# Projet immobilier **Les Ateliers Castelnau**

65-95 De Castelnau Ouest, Montréal  
Quartier Villeray

Mémoire déposé à  
Office de consultation publique de Montréal (OCPM)

Commentaires sur le projet  
et  
la demande de modification au règlement de zonage

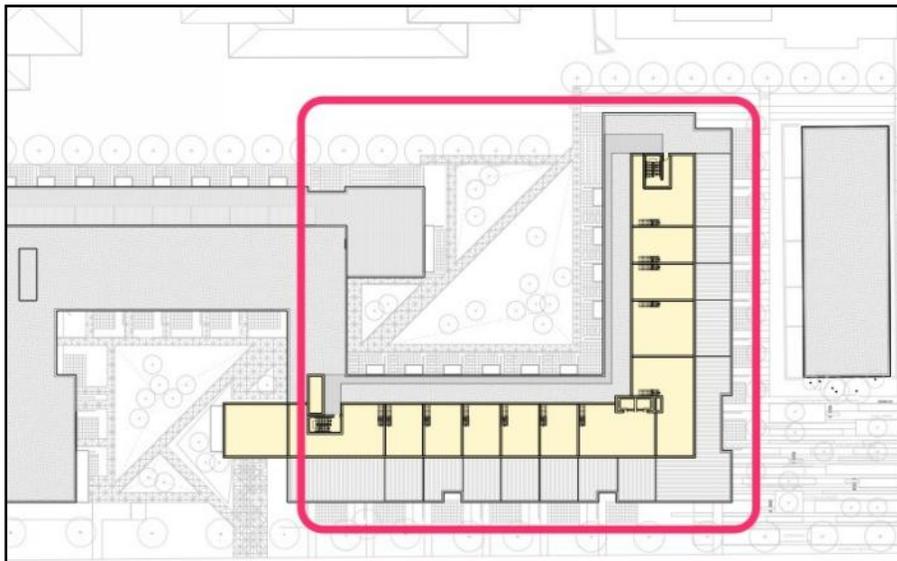
La norme des bâtiments existants est plus de l'ordre de 4 étages avec ou sans mezzanine en 5e étage que d'un édifice de 6 étages avec une mezzanine, soit un 7e étage tel que présenté pour les ailes est et sud du projet des Ateliers (A et B du plan).

Les promoteurs ont fait un travail consciencieux et dans l'ensemble respectueux en réduisant l'aile nord (C) à la hauteur arrière à 5 étages soit l'équivalent du toit des Jardins. Selon le document des promoteurs (3.1), la partie avant de cet édifice aura 6 étages incluant des terrasses arrières donnant sur la vue des Jardins. Toujours selon

L'aile ouest (D) ne semble pas causer de problèmes selon les images du promoteur puisqu'un corridor longe le mur donnant la vue vers le terrain des Jardins. Cette caractéristique devrait également être précisée au règlement.

L'aile sud (B) est trop éloignée des Jardins pour causer un préjudice de vue.

L'aile est (A), semble avoir des terrasses que du côté est vers l'Institut.

***Pour éviter toute ambiguïté, il est nécessaire que le règlement de zonage garantisse ces caractéristiques, c'est-à-dire :***

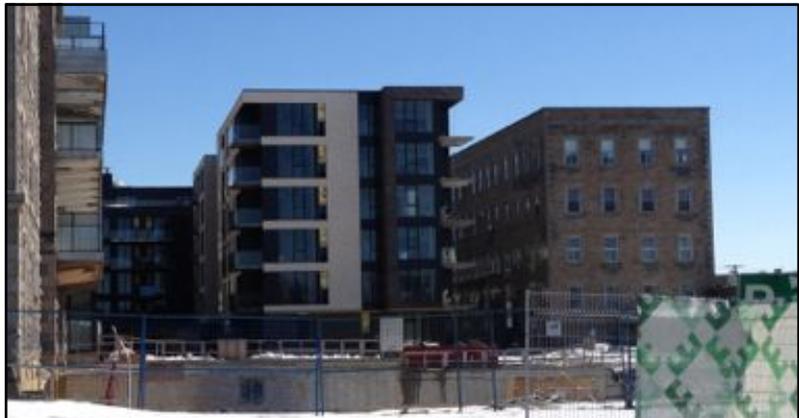
- ***Hauteur maximale de 5 étages aux propriétés arrières de l'aile C;***
- ***Terrasses sur le toit de la partie de 5 étages pour les résidents occupant le 6e étage de la partie avant de l'aile C en retrait d'au moins une fois la hauteur de la mezzanine tel que prévu à l'article 25;***
- ***Aucun balcon ou terrasse sur le mur ouest ni sur le toit de l'aile ouest (D);***
- ***Aucune terrasse sur le toit du côté ouest de l'aile est (A).***

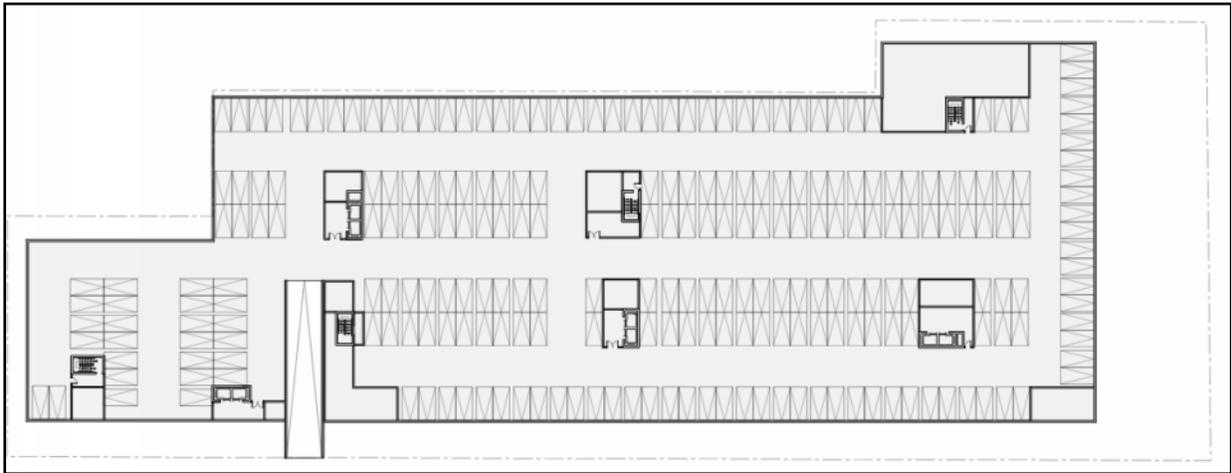
Un aspect négatif du projet des Ateliers vient briser cette atmosphère et cette tranquillité et manque au respect du lieu existant avant ce projet. Le plan d'implantation de l'aile nord (C) située sur la ligne du terrain avec les Jardins permet la construction de l'édifice à seulement 4 mètres de la ligne. Pire, selon les croquis du promoteur, cette zone de 4 mètres est utilisée pour les terrasses des résidents de la partie arrière de l'aile C réduisant à une peau de chagrin de seulement 1 mètre l'espace vert entre les Ateliers et la clôture des Jardins. Tant qu'à y être qu'ils viennent faire leur BBQ chez nous.

Préférentiellement, les Ateliers devraient se construire à au moins la même distance, soit 7 mètres. De plus, cette distance libre devrait également être libre de toute terrasse des unités du rez-de-chaussé. Un respect adéquat des Jardins requerrait une distance du mur des Ateliers d'au moins 9 mètres pour permettre la construction de terrasses de 2 mètres.

***Ainsi, je demande que l'annexe B présentant le plan d'aménagement soit amendé pour imposer une distance d'au moins 7 mètres libres de toute construction, incluant les terrasses, entre le point le plus au nord et ouest de l'édifice et la ligne de terrain des Jardins tout le long de cette ligne incluant la partie adjacente à la piscine.***
